改善箇所説明図

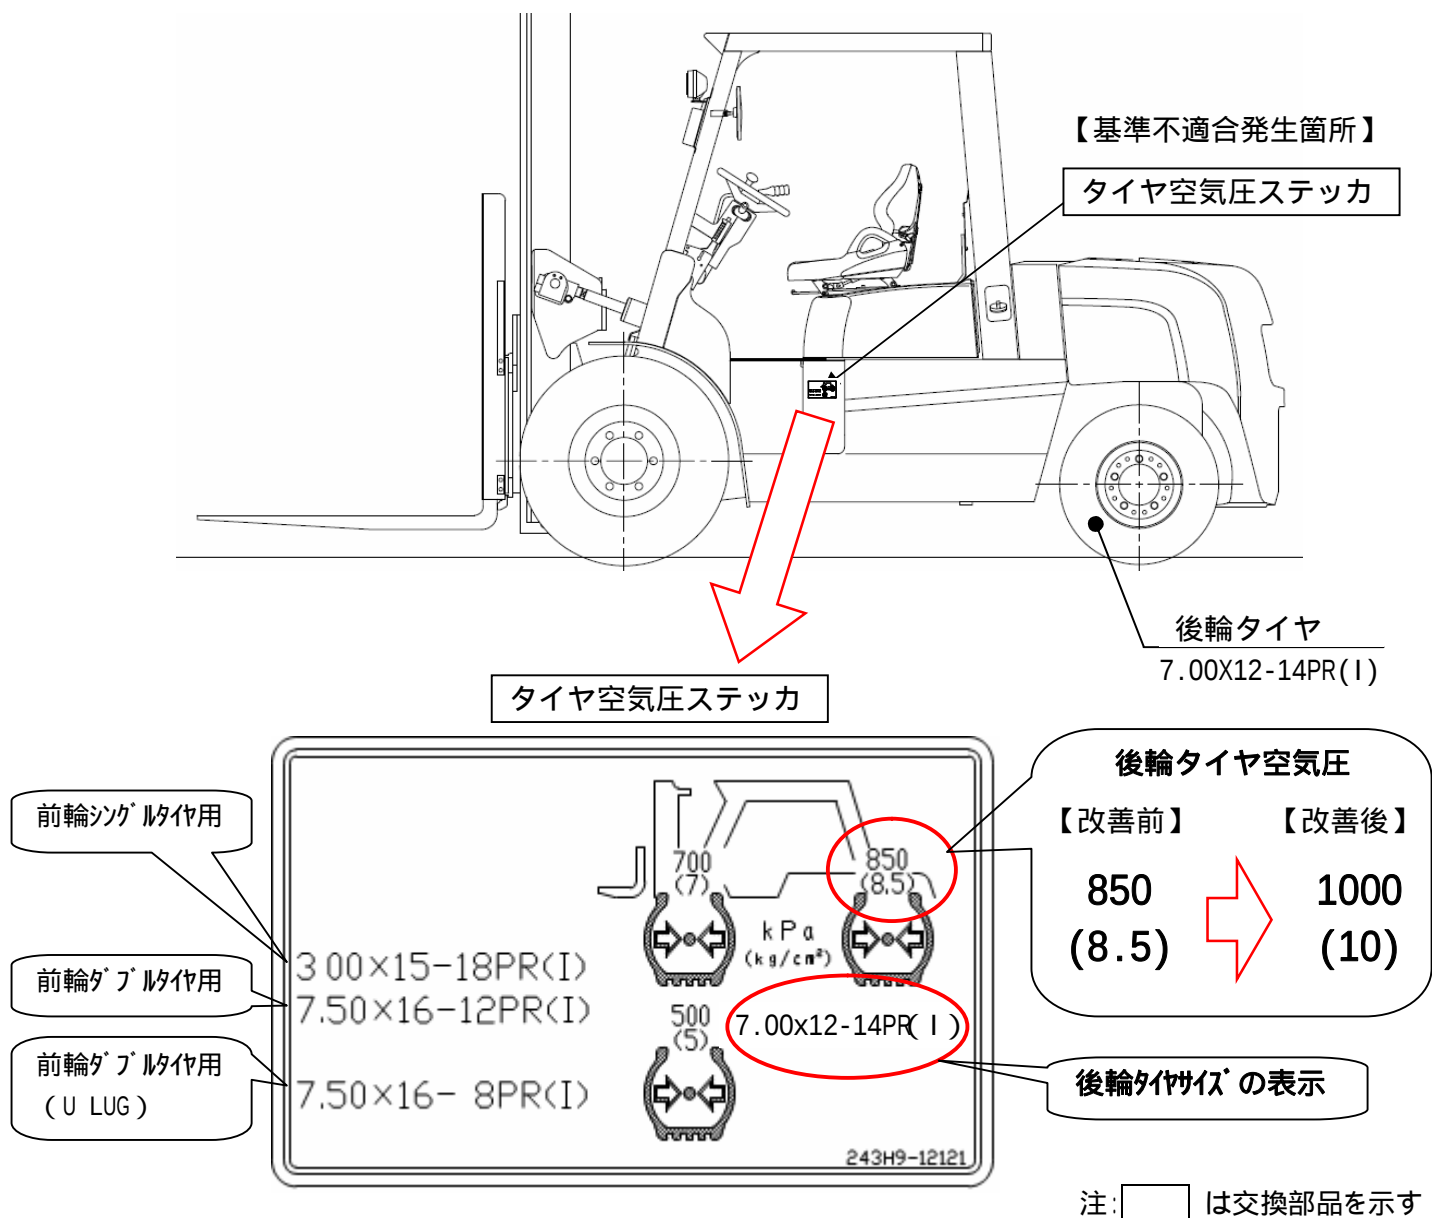
【基準不適合発生箇所】

後輪タイヤにおいて、異なるタイヤ用の「タイヤ空気圧ステッカ」を車両に貼付したため、当該ステッカの表示どおりに空気圧を調整した場合、後輪タイヤにかかる荷重が当該タイヤの負荷能力を超えるおそれがある。

【改善内容】

全車両、正規タイヤ用の「タイヤ空気圧ステッカ」に貼り替えるとともに、空気圧を点検し、正規の空気圧に調整する。

また、同様に誤った記載のあった取扱説明書を訂正する。
